Auto No. 9674 del 02 de octubre de 2020

AUTO N° **09674**

“Por el cual se ordena el archivo de la solicitud de Licencia Ambiental iniciada a través del Auto 0892 del 8 de marzo de 2019 y se toman otras determinaciones”

Figura 7-1 Tramos de Cauce donde se Presenta Disminución del Flujo Base

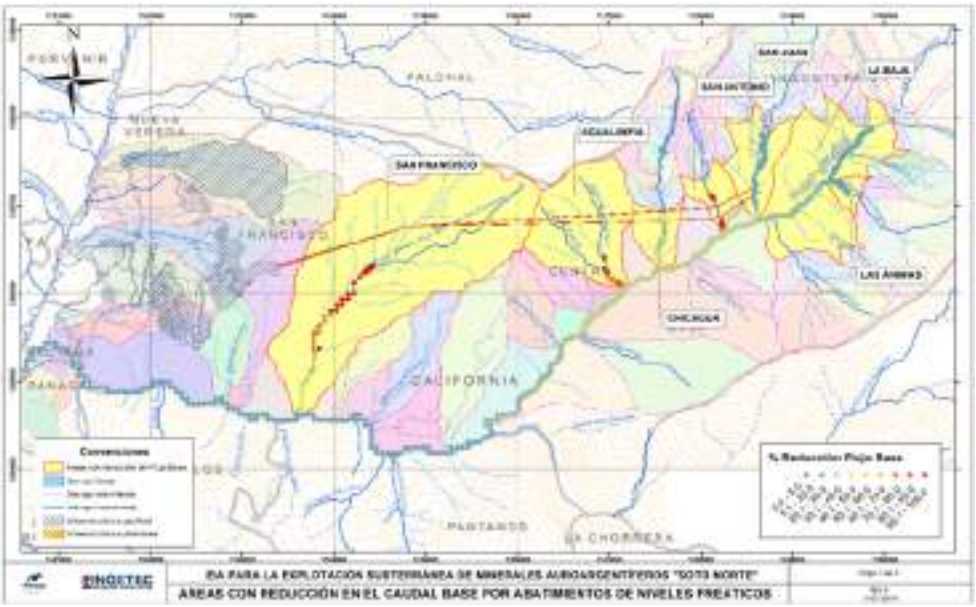
no analiza lo que representa la reducción del caudal base en los diferentes meses del año o en condiciones extremas como puede ser la presencia de un fenómeno de El Niño fuerte, o simplemente, durante los meses de menores precipitaciones del año. Tal ausencia de análisis tanto en la evaluación de los impactos como en los planes de manejo ambiental propuestos no permite un pronunciamiento respecto de sobre de la solicitud de la licencia ambiental del proyecto "Soto Norte".
